# Příloha č. 5b
# Vyhodnocení připomínek obcí a veřejnosti

- **Návrh Změny č. 2 Územního rozvojového plánu**
- **Vyhodnocení vlivů návrhu Změny č. 2 Územního rozvojového plánu na udržitelný rozvoj území**
- **návrhy jednotlivých územních opatření k akceleračním oblastem vymezeným v návrhu Změny č. 2 Územního rozvojového plánu**

## Příloha č. 5b – Vyhodnocení připomínek obcí a veřejnosti

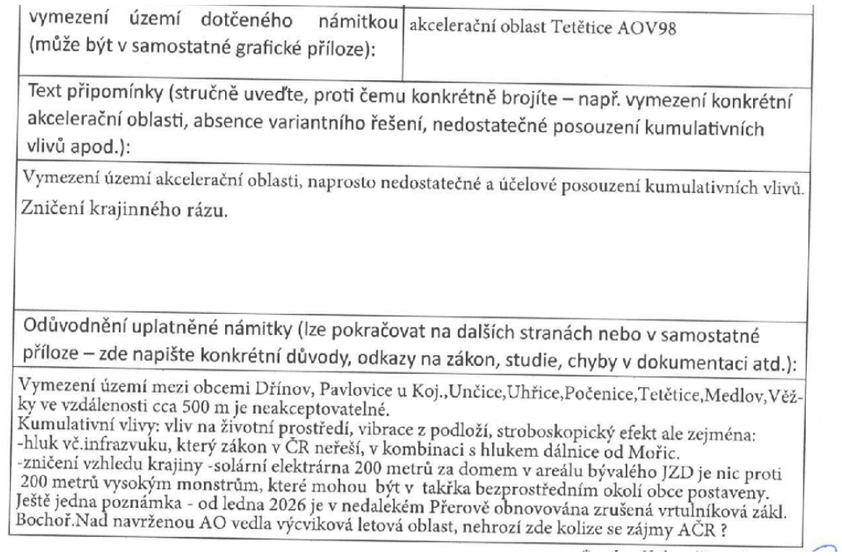
| Por. č. | Připomínkové místo | Číslo jednací | Článek | AO | Připomínka | Vyhodnocení |
|---|---|---|---|---|---|---|
| | | | | |  <br>vymezení území dotčeného námitkou (může být v samostatné grafické příloze): akcelerační oblast Tetětice AOV98<br>Text připomínky (stručně uveďte, proti čemu konkrétně brojíte – např. vymezení konkrétní akcelerační oblasti, absence variantního řešení, nedostatečné posouzení kumulativních vlivů apod.):<br>Vymezení území akcelerační oblasti, naprosto nedostatečné a účelové posouzení kumulativních vlivů.<br>Zničení krajinného rázu.<br>Odůvodnění uplatněné námitky (lze pokračovat na dalších stranách nebo v samostatné příloze – zde napište konkrétní důvody, odkazy na zákon, studie, chyby v dokumentaci atd.):<br>Vymezení území mezi obcemi Dřínov, Pavlovice u Koj.,Unčice,Uhřice,Počenice,Tetětice,Medlov,Věž-ky ve vzdálenosti cca 500 m je neakceptovatelné.<br>Kumulativní vlivy: vliv na životní prostředí, vibrace z podloží, stroboskopický efekt ale zejména:<br>-hluk vč.infrazvuku, který zákon v ČR neřeší, v kombinaci s hlukem dálnice od Mořic.<br>-zničení vzhledu krajiny -solární elektrárna 200 metrů za domem v areálu bývalého JZD je nic proti 200 metrů vysokým monstrům, které mohou být v takřka bezprostředním okolí obce postaveny.<br>Ještě jedna poznámka - od ledna 2026 je v nedalekém Přerově obnovována zrušená vrtulníková zákl. Bochoř.Nad navrženou AO vedla výcviková letová oblast, nehrozí zde kolize se zájmy AČR ? | |

</table>
*nehodící se škrtněte<br><br>V Dřínově dne 28.04.2026 .....<br>podpis</td><td>Akceptováno.<br>Akcelerační oblast AOV98 - Tetětice byla odstraněna ze Z2 ÚRP.</td></tr>
</table>
